Szczegół włączenia przepustu pod korona DW835
do studni rewizyjnej żelbetowej DN2000

Inwestor:			
Dawid Gierak Rzeczycza Ziemiańska 281b 23-230 Trzydnik Duży		LUBELSKI RYNEK HURTOWY S.A w ELIZÓWCE ul. Szafranowa 6 21-003 Ciecierzyn			
Adres inwestycji: CIECIERZYN dz. nr 149/2; 100/98; 100/19 obr. ELIZÓWKA					
Nazwa zadania:					
Budowa zjazdu zwykłego z DW nr 835					
Obiekt:		Budowa zjazdu			
Faza: MDZR		Branża: DROGOWA	Skala: 1:500	Data: 12-2024 r.	Nr rys. 6.1
Nazwa rysunku:		ELEMENTY ODWODNIENIA			
Funkcja		Imię, nazwisko, nr uprawnień			Podpis
Projektant br. drogowa		mgr inż. Dawid Gierak LUB/0266/PBD/20			
Sprawdzający br. drogowa

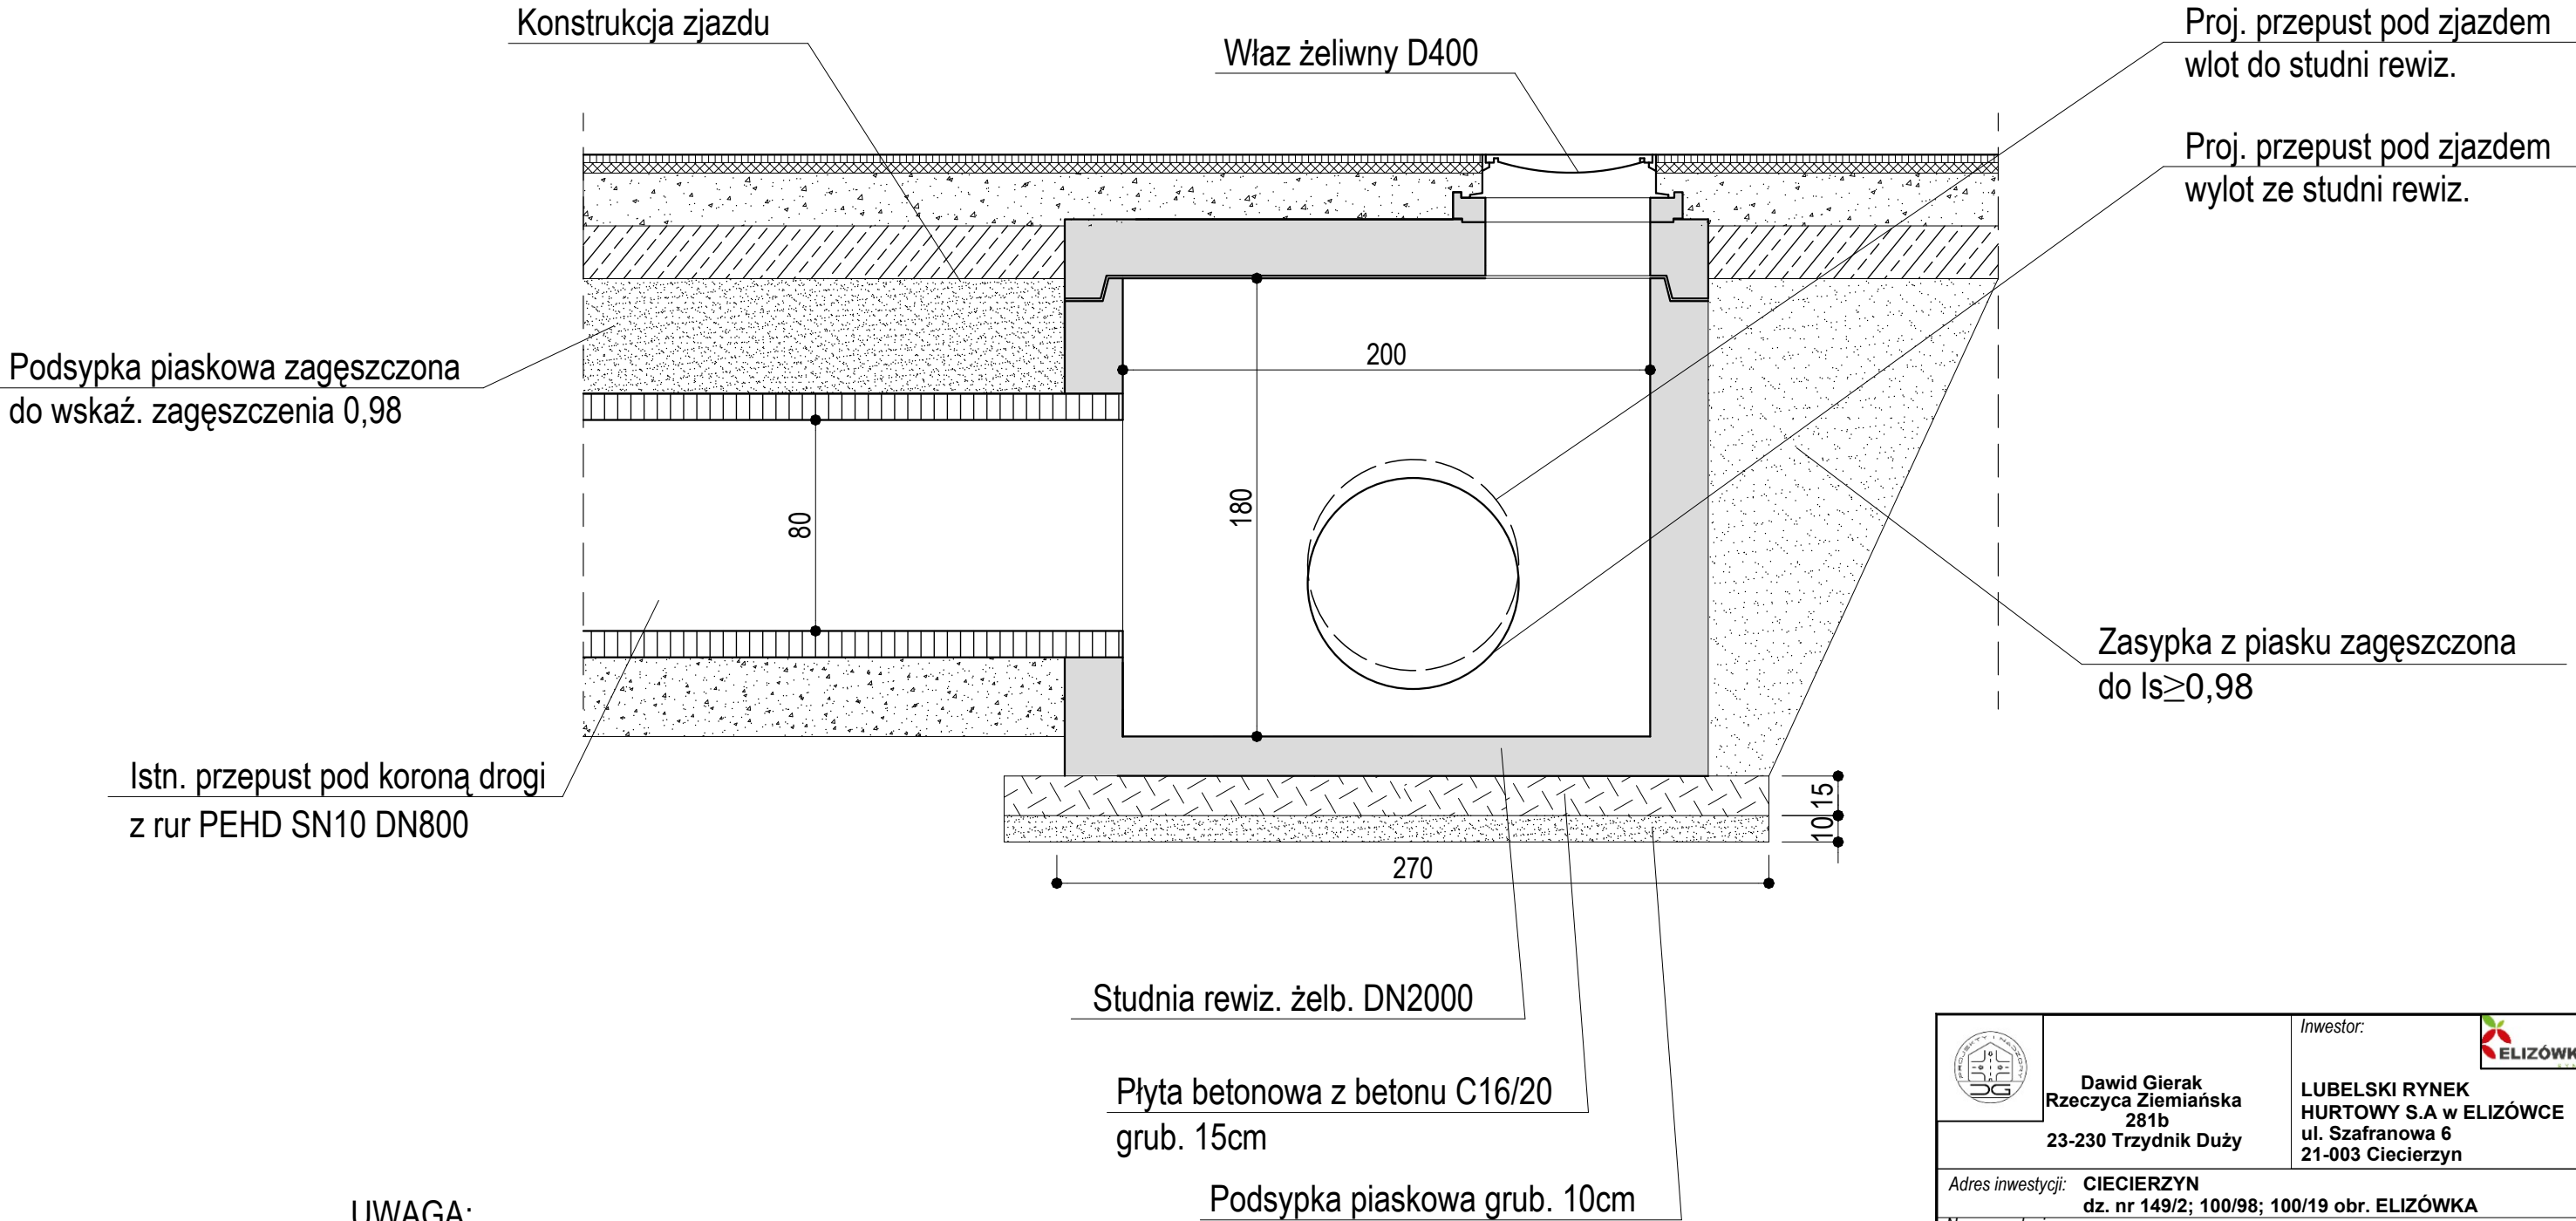
UWAGA:
Włączenie do studni rewizyjnej przepustu pod koroną DW 835 wymaga zmiany zakończenia wylotu przepustu ze skośnego na proste
